**ACLARACIÓN CUARTA QUE SE INTRODUCE A LA LICITACIÓN CON NÚMERO DE EXPEDIENTE:  
2521009 «ELABORACIÓN DE PROYECTO EJECUTIVO, DIRECCIÓN DE OBRA Y EJECUCIÓN DE LAS  
OBRAS DE INSTALACIÓN DE UN SISTEMA FOTOVOLTAICO CON BATERÍA EN EL EDIFICIO SERVICE  
CENTER»**

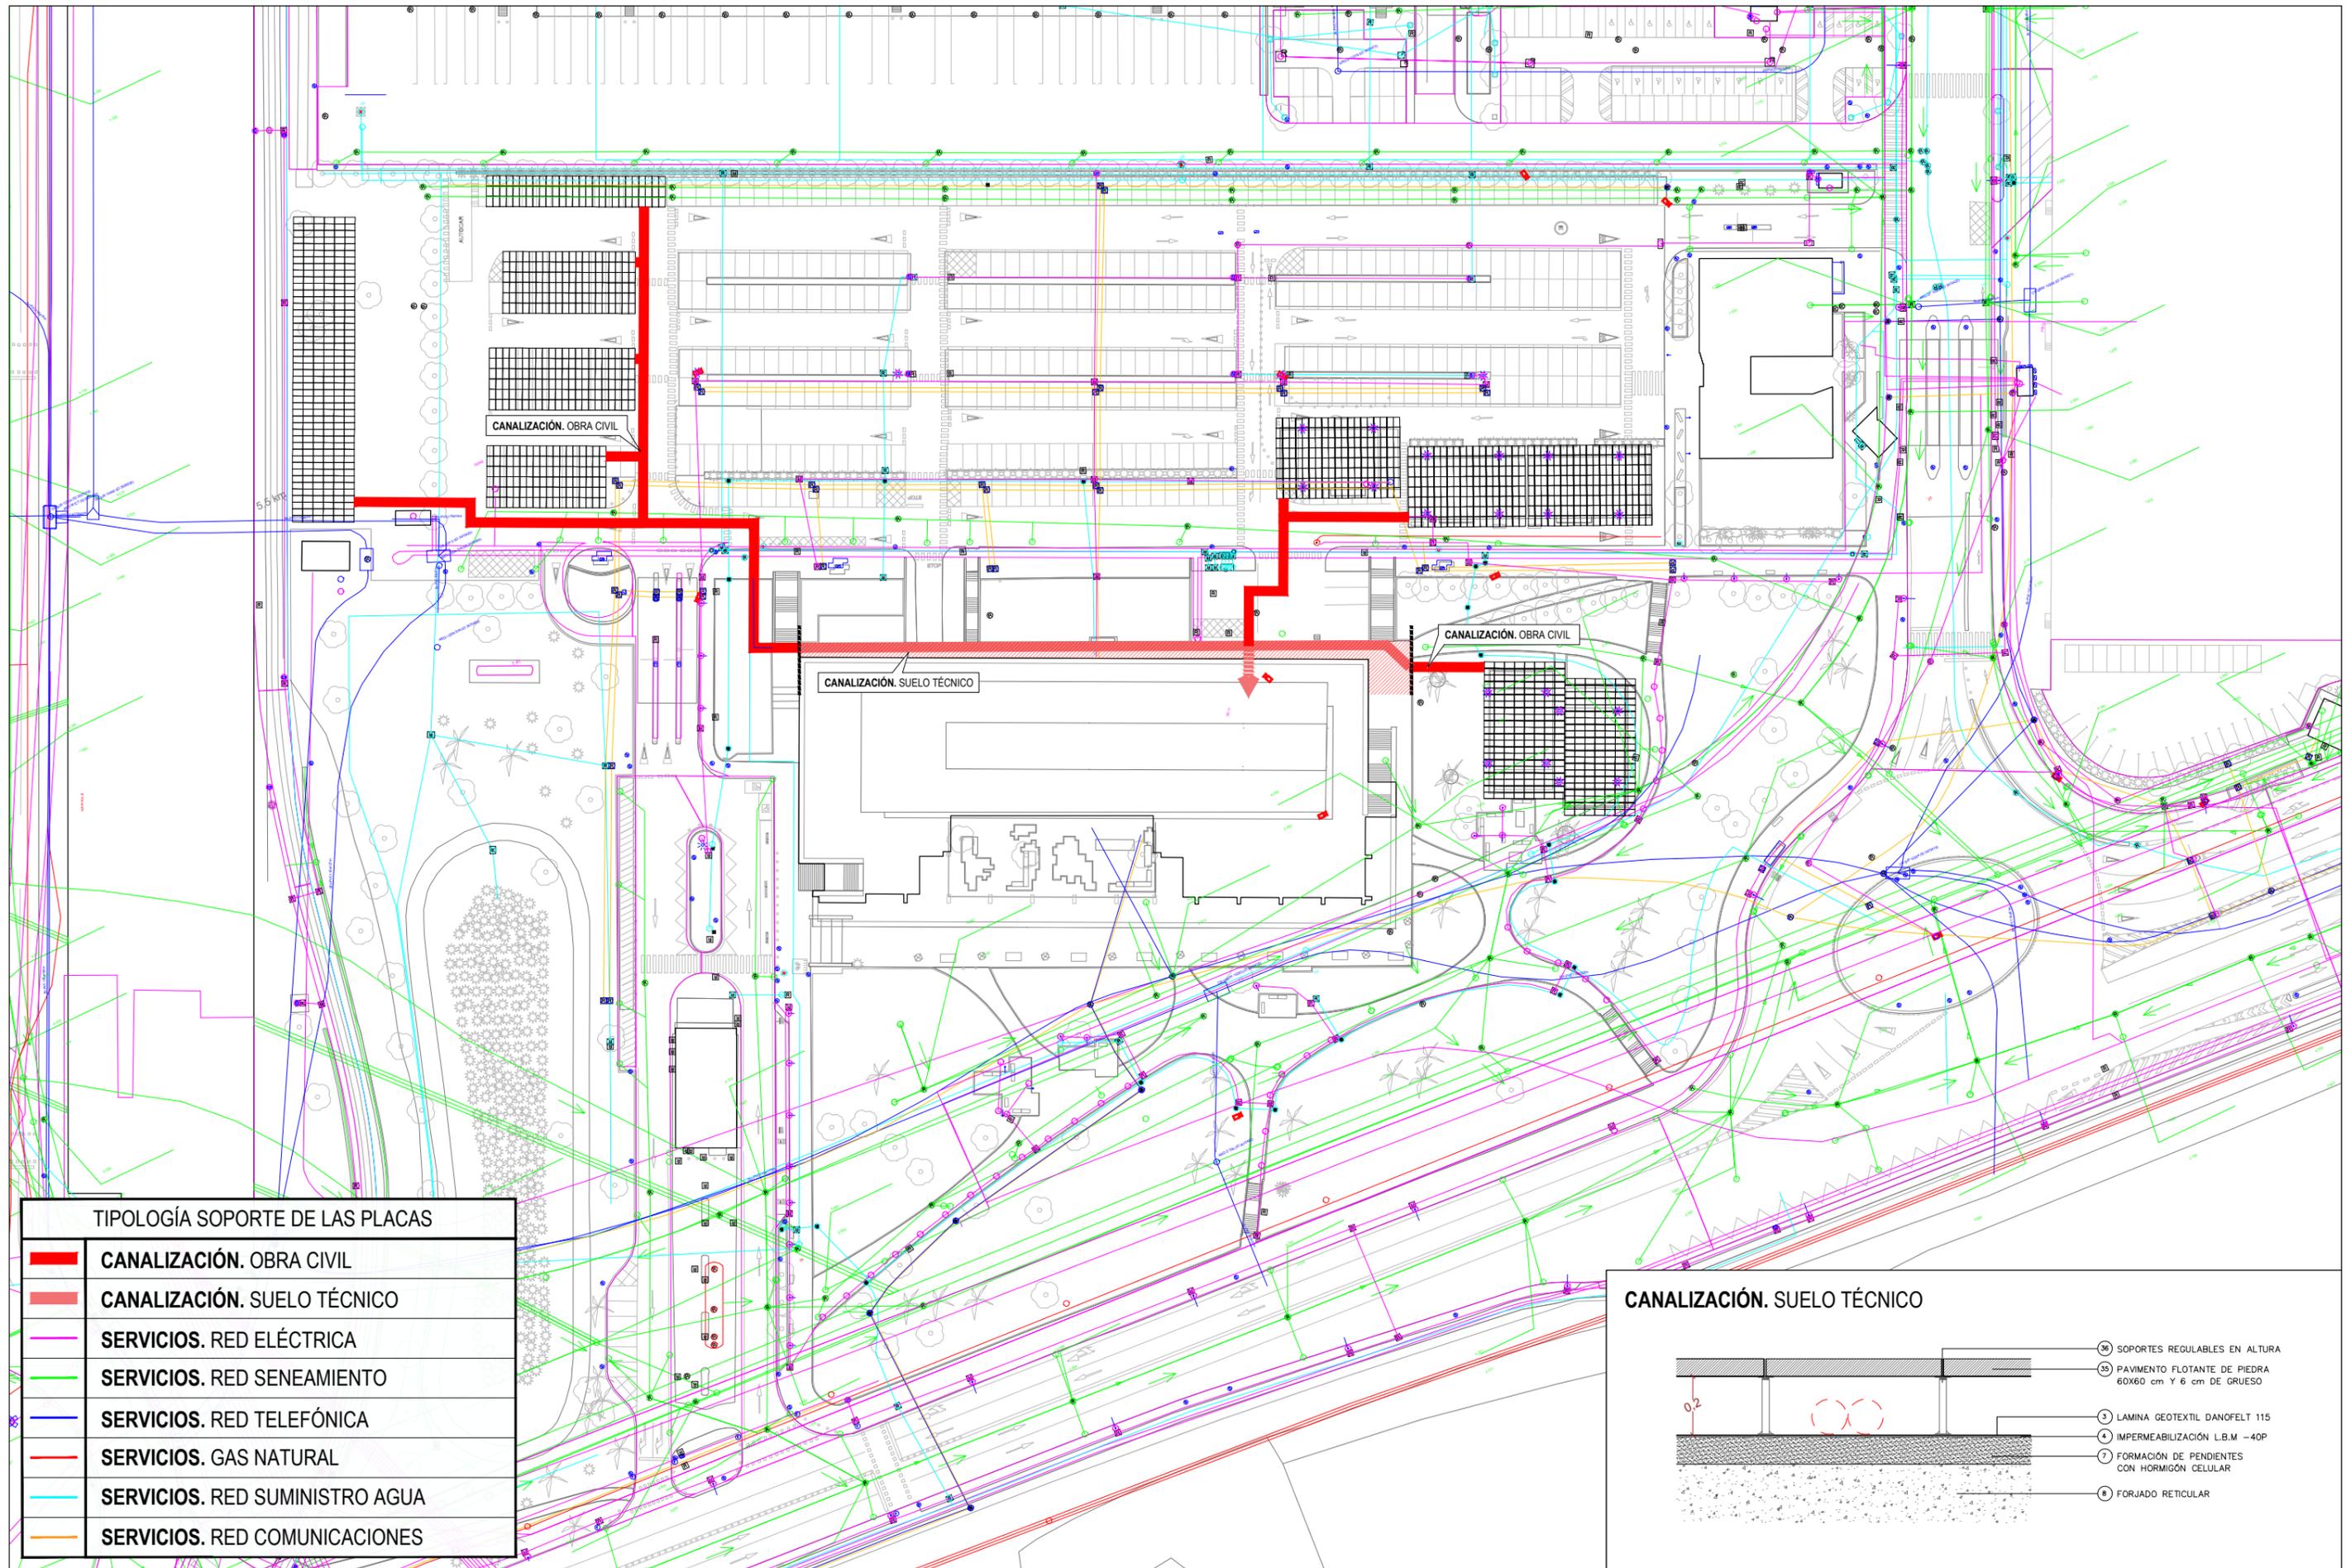
6.- En el pliego de prescripciones técnicas en la pagina n 8, se hace referencia al plano n 10 del anejo 1. Hemos detectado que no está incluido el plano al que hacen referencia.

Por un error material involuntario, el plano nº 10 mencionado en la página 8 del Pliego de Prescripciones Técnicas no fue adjuntado en el Anejo nº 1 de la documentación técnica publicada inicialmente.

Se adjunta a esta aclaración como anejo dicho plano.
